5 Supplerende høring for planforslagene "Lergravsvej" (2014-0023701)

LERGRAVSVEJ

Forslag til lokalplan i supplerende høring

Ny bebyggelsesplan for lokalplanområdet.

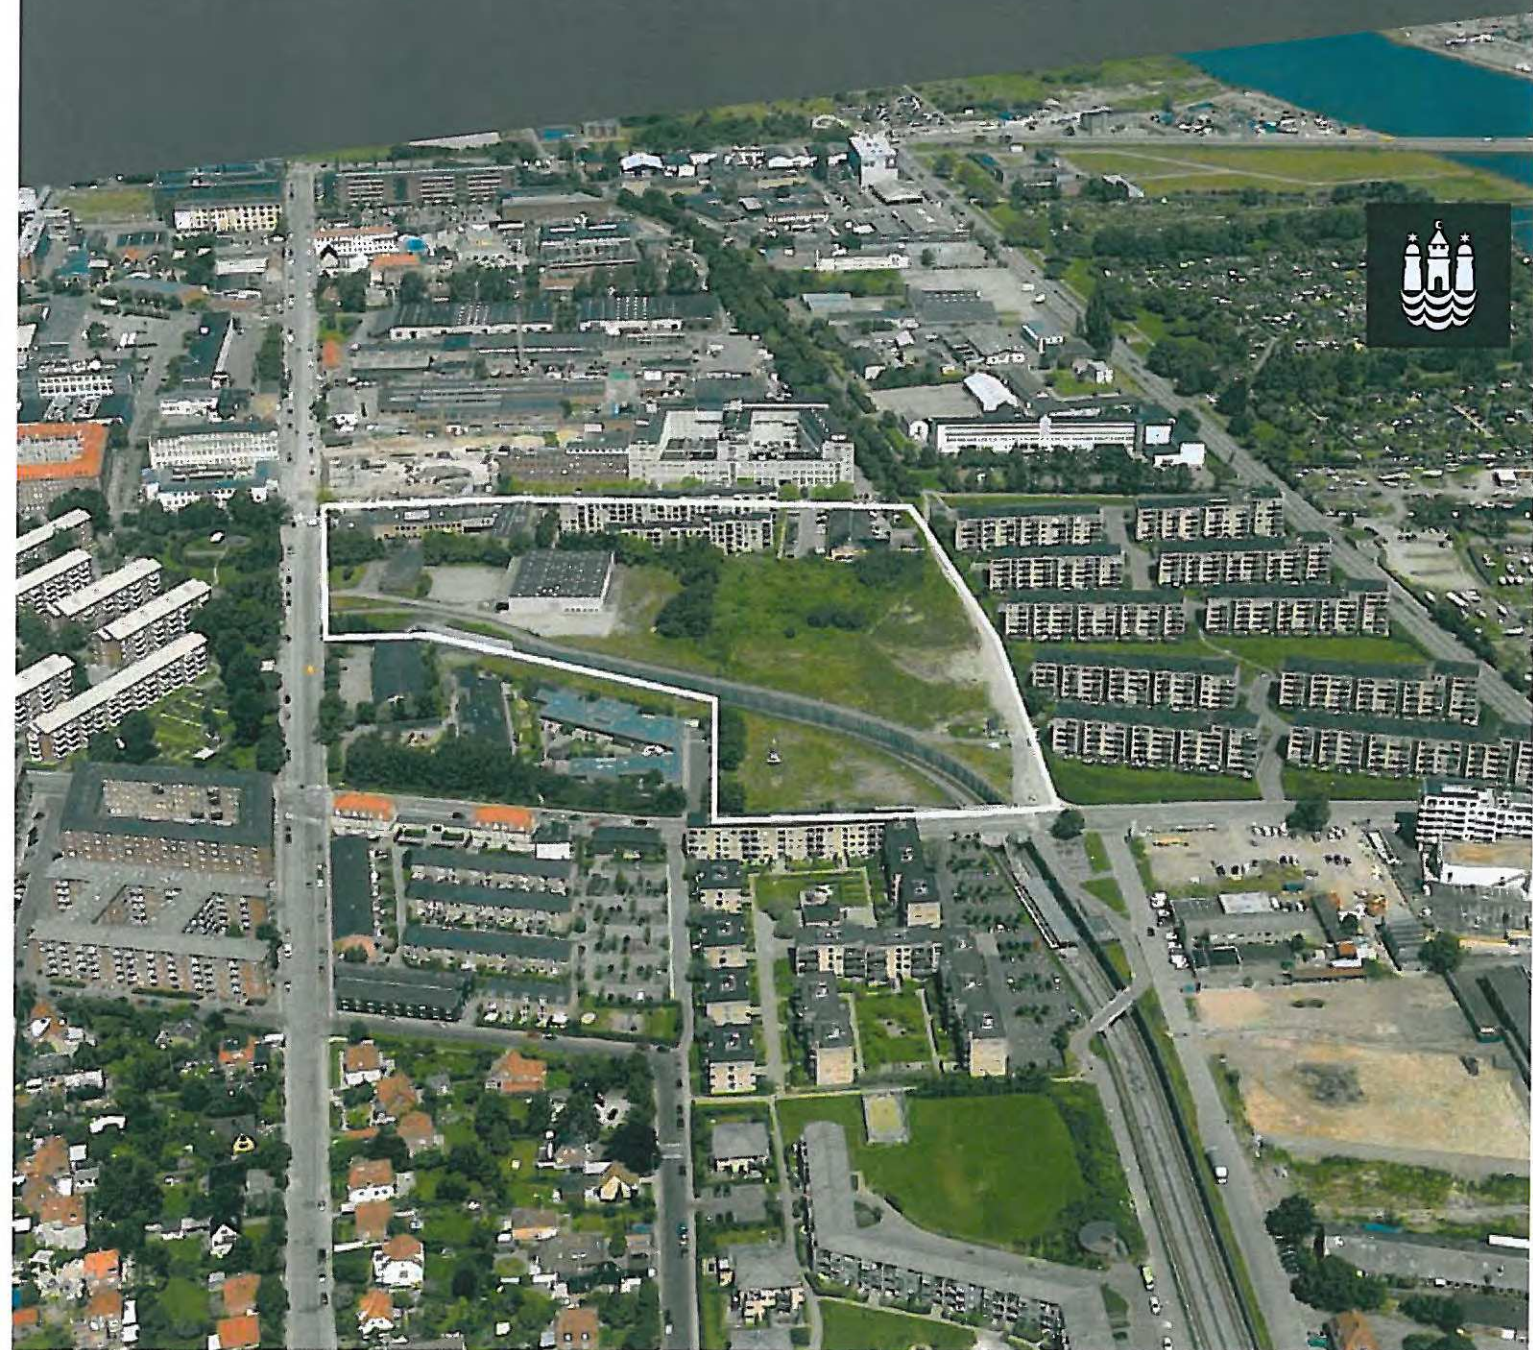
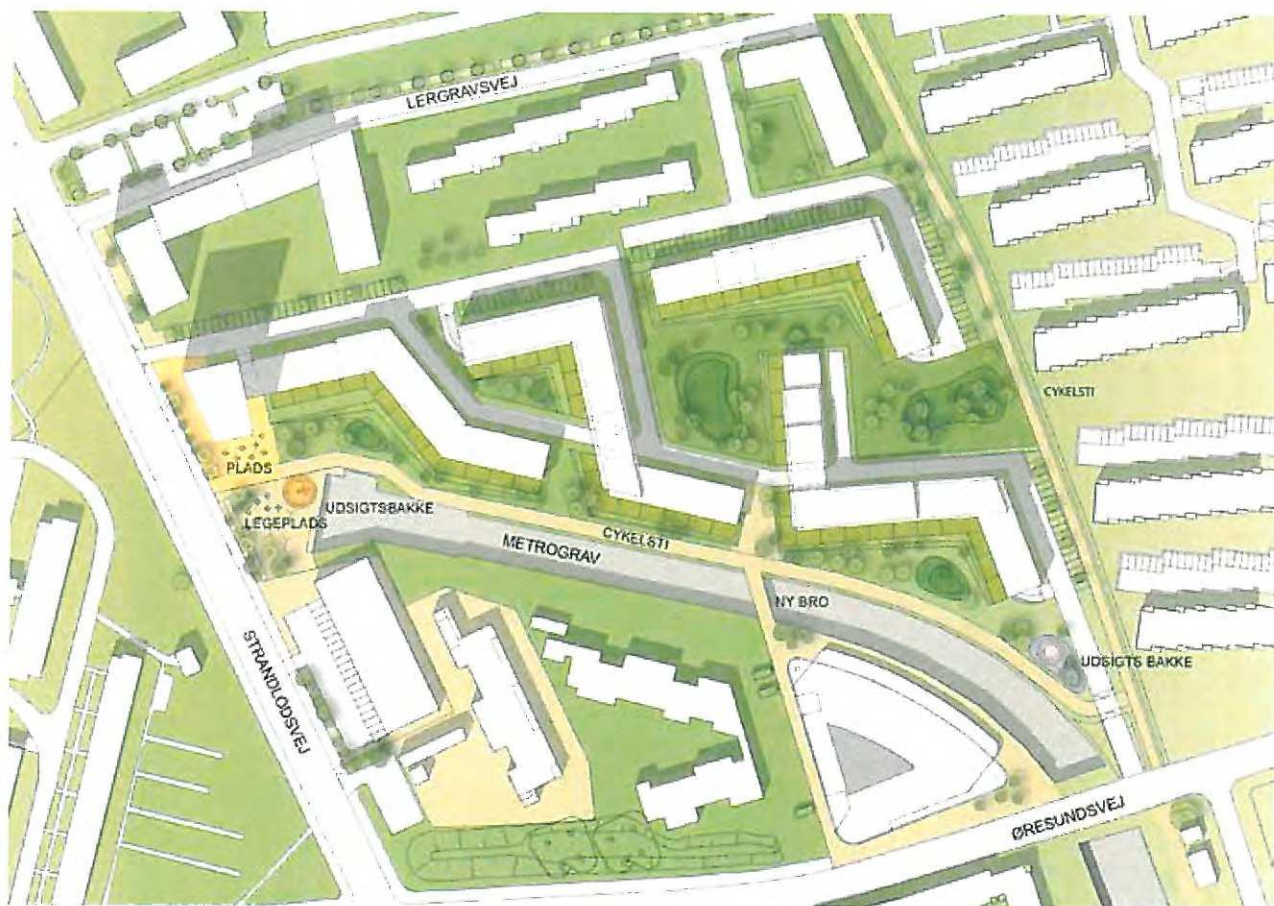
I den nye bebyggelsesplan er bebyggelsen mod øst lavere og mere åben i forhold til det oprindelige projekt. Bygningerne er flere steder reduceret i højden, hvilket kan ses i bilag 2. Skyggevirksomheden for bebyggelsen øst for det kommende byggeri vil dermed formindskes væsentligt. Den oprindeligt planlagte 32 m høje bygning ved "Amagermønten"/Øresundsvej foreslås fjernet.

De bygningsvolumener, der fjernes, er dels omplaceret og dels samlet i den høje bygning mod vest, hvor højden er øget fra 37 m til 42 m.

Illustration nr. 9, på side 6 i lokalplanforslaget udskiftes. Skitsen er udarbejdet af tegnestuen Henning Larsen Architects for Skanska A/S.

Illustration nr. 14 på side 11 i lokalplanforslaget udskiftes. Skitsen er udarbejdet af tegnestuen Henning Larsen Architects for Skanska A/S.

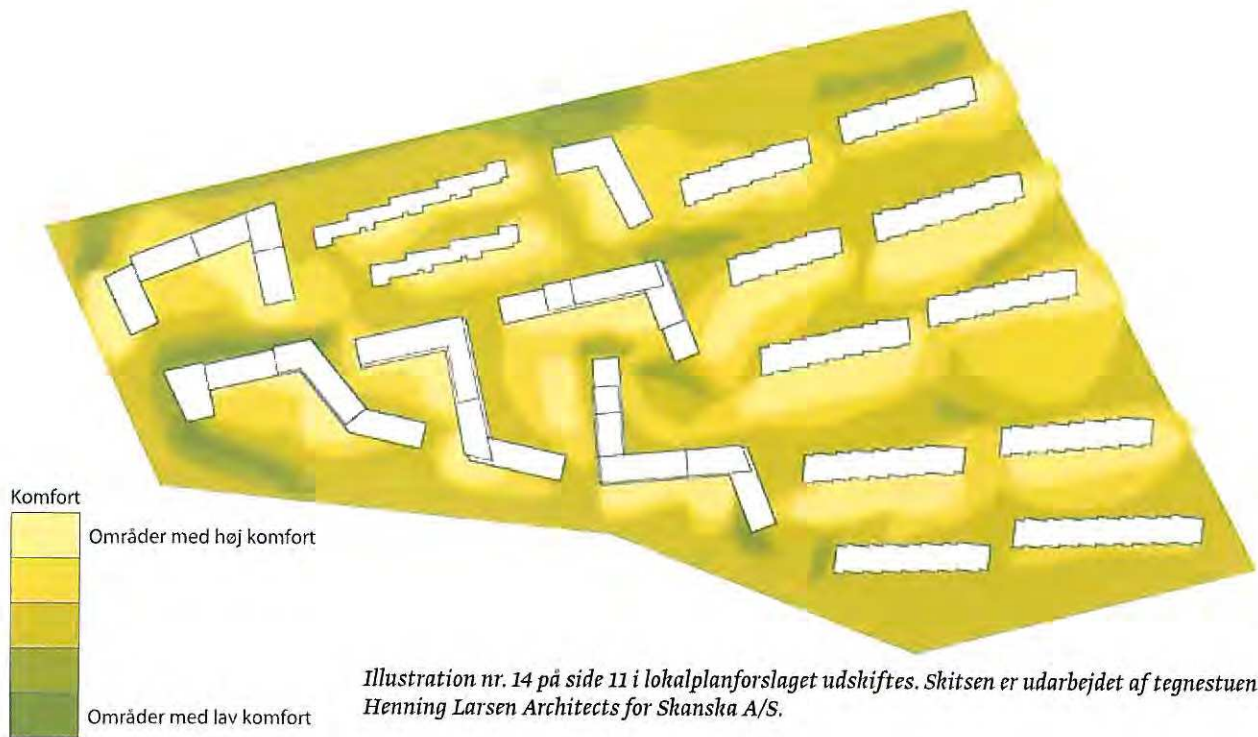
Isometri af vindpåvirkning af 42 m høj bygning.

Det høje tårn skaber andre vindforhold end før, når vestenvinden har sin entré i området. I forbindelse med blæst vil tårnet fange vind og sende en del af den ned mod gadeplan. Her afbøjes vinden og accelereres rundt om hjørnerne på bygningen. Facaden, som vender mod sydvest, afbøjer vinden, så den accelereres ud mod metrobanen, og der skabes lokale læområder bag tårnet.

Passagen lige nord og syd for tårnet bliver eksponeret for højere vindhastigheder, men har ellers ikke indflydelse på mikroklimaet i resten af byrummet. Gaderummet umiddelbart foran tårnet er beregnet til at være dæmpet i forhold til den naturlige vindstyrke og der er således ikke tale om "downwash". Der vil ikke være mærkbar forskel på oplevelsen af mi-kroklimaet i gaderummet om bygningen er 10 eller 13 etager.

Skyggediagrammer - marts udskiftes

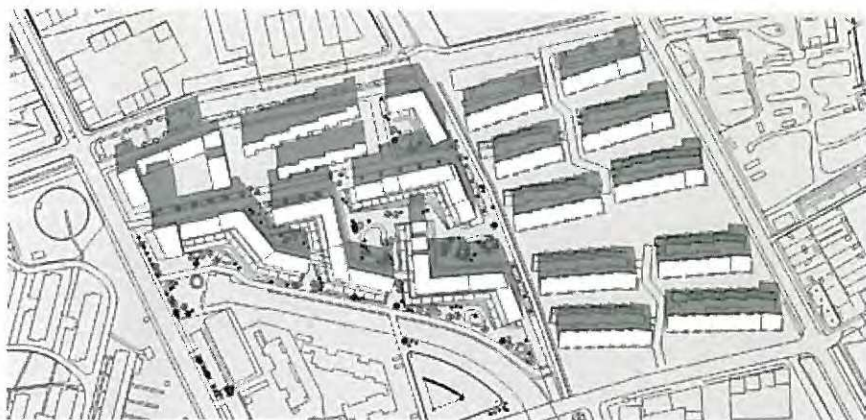
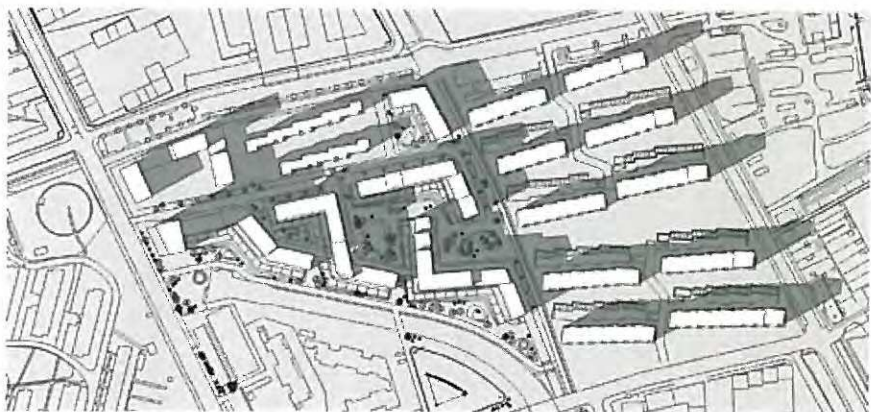
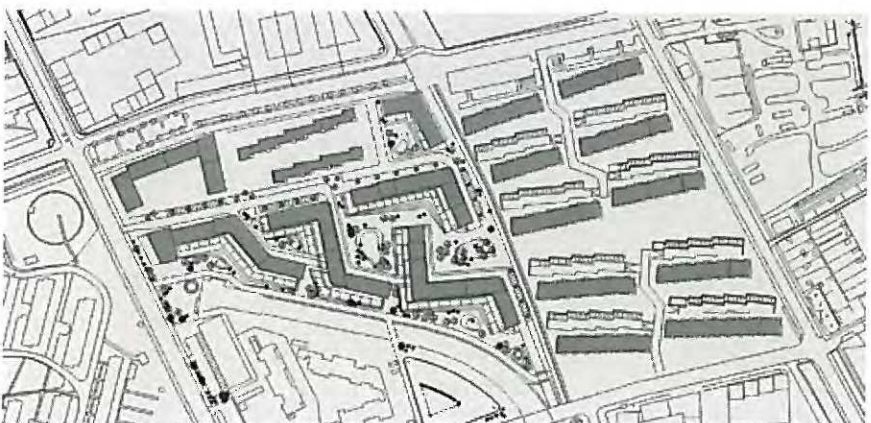
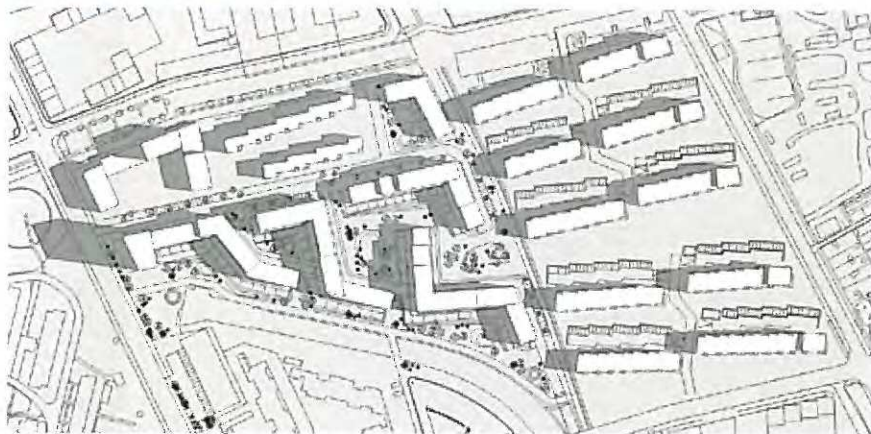
Der er udarbejdet nye skyggediagrammer således at de er i overensstemmelse med den nye bebyggelsesplan. Skyggediagrammerne er udarbejdet af tegnestuen Henning Larsen Architects for Skanska A/S.
